Parecer Técnico SEI-GDF n.º 84/2018 - IBRAM/SUGAP/COFLO/GEFLO

Este Parecer Técnico tem o objetivo de analisar o requerimento de supressão vegetal (3328273) para implantação do sistema de drenagem pluvial do Hospital da Criança, considerando o disposto no Parecer Técnico SEI-GDF n.º 55/2017 - IBRAM/PRESI/SUGAP/COUNI (4168524) e o despacho de 03 de janeiro de 2018 (4332469).

Figura 02: Poligonal para o plantio

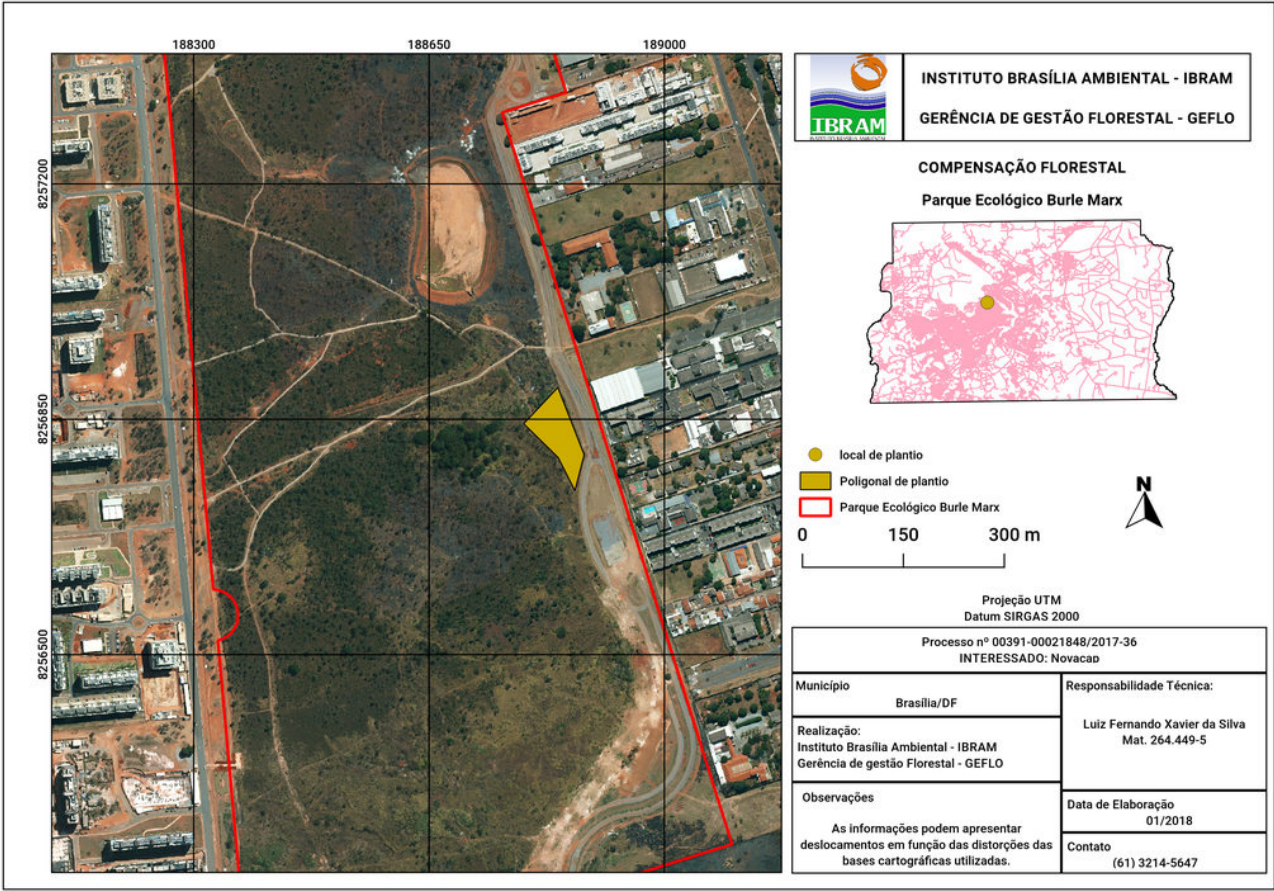
Como compensação florestal dos indivíduos a serem suprimidos deverão ser plantados 8.010 (oito mil e dez) mudas nativas do Cerrado, em conformidade com o Decreto Distrital nº14.783/1993. Conforme sugestão do Parecer Técnico SEI-GDF n.º 55/2017 - IBRAM/PRESI/SUGAP/COUNI, todas as mudas devidas deverão ser plantadas no Parque Ecológico Burle Marx, conforme poligonal apresentada na figura 02, com coordenadas descritas na tabela 01, considerando o espaçamento de 3X2m.
